Forum mondial de l'harmonisation des Règlements concernant les véhicules

Cent cinquantième session

Proposition de complément 1 à la version initiale du Règlement n° 118 (Comportement au feu des matériaux)

Communication du Groupe de travail des dispositions générales de sécurité*

Exemple 1

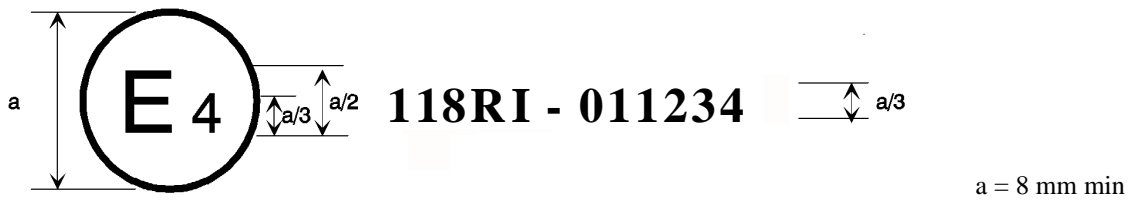
Annexe 5, modifier comme suit:

La marque d'homologation ci-dessus, apposée sur un véhicule, indique que le type concerné a été homologué aux Pays-Bas (E4) en application de la première partie du Règlement n° 118, sous le numéro d'homologation 011234; les deux premiers chiffres (01) de ce dernier indiquent que l'homologation a été accordée conformément aux prescriptions de la série 01 d'amendements au Règlement n° 118.

Exemple 2

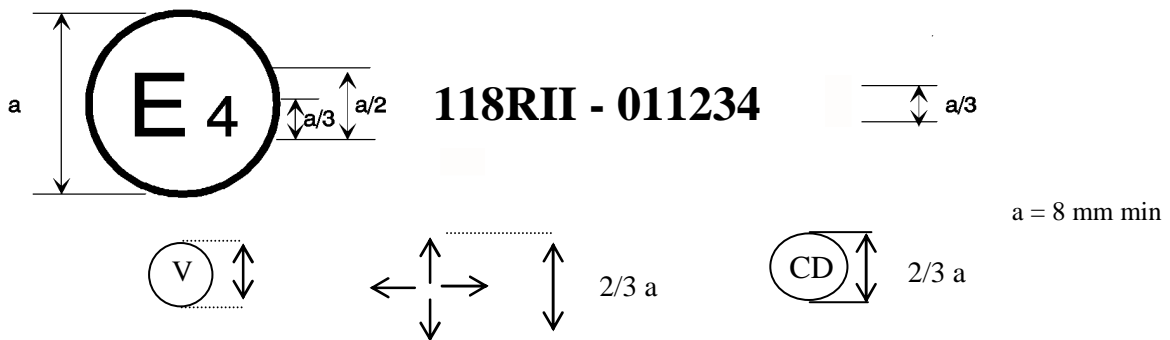
La marque d'homologation ci-dessus, apposée sur un élément, indique que le type concerné a été homologué aux Pays-Bas (E4) en application de la deuxième partie du Règlement n° 118, sous le numéro d'homologation 011234; les deux premiers chiffres (01) de ce dernier indiquent que l'homologation a été accordée conformément aux prescriptions de la série 01 d'amendements au Règlement n° 118.

Figure 4a

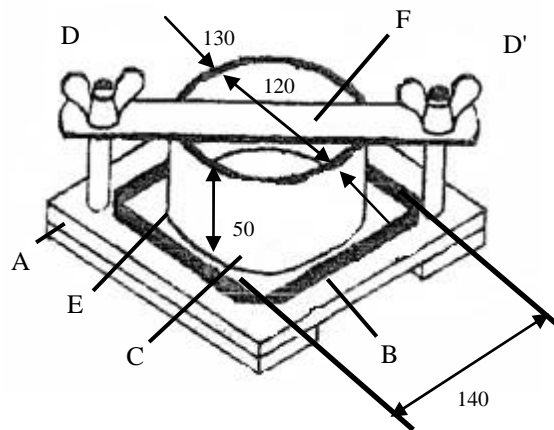
Ajouter une nouvelle annexe 9, libellée comme suit:

La présente annexe énumère les prescriptions à appliquer pour éprouver l'imperméabilité des matériaux d'isolation utilisés dans les compartiments moteur et dans les compartiments séparés de chauffage.
2. Prélèvement et principe
 - 2.1 Les échantillons d'essai mesurent 140 mm x 140 mm.
 - 2.2 L'épaisseur des échantillons est égale à 5 mm. Lorsque cette épaisseur dépasse 5 mm, il faut la ramener à cette valeur par un procédé mécanique du côté opposé à celui qui fait face au compartiment moteur ou au compartiment séparé de chauffage.
 - 2.3 Le liquide d'essai est du gazole conforme à la norme EN 590:1999 (Carburants sur le marché) ou au Règlement CEE n° 83 (annexe 10: spécifications des carburants de référence).
 - 2.4 Quatre échantillons sont soumis à l'essai.
3. Appareillage (voir fig. 4a et 4b)

- C d'un cylindre métallique (de diamètre intérieur de 120 mm, de diamètre extérieur de 130 mm et de hauteur de 50 mm), rempli du liquide d'essai;
 - D-D' de deux vis munies d'écrous à ailettes;
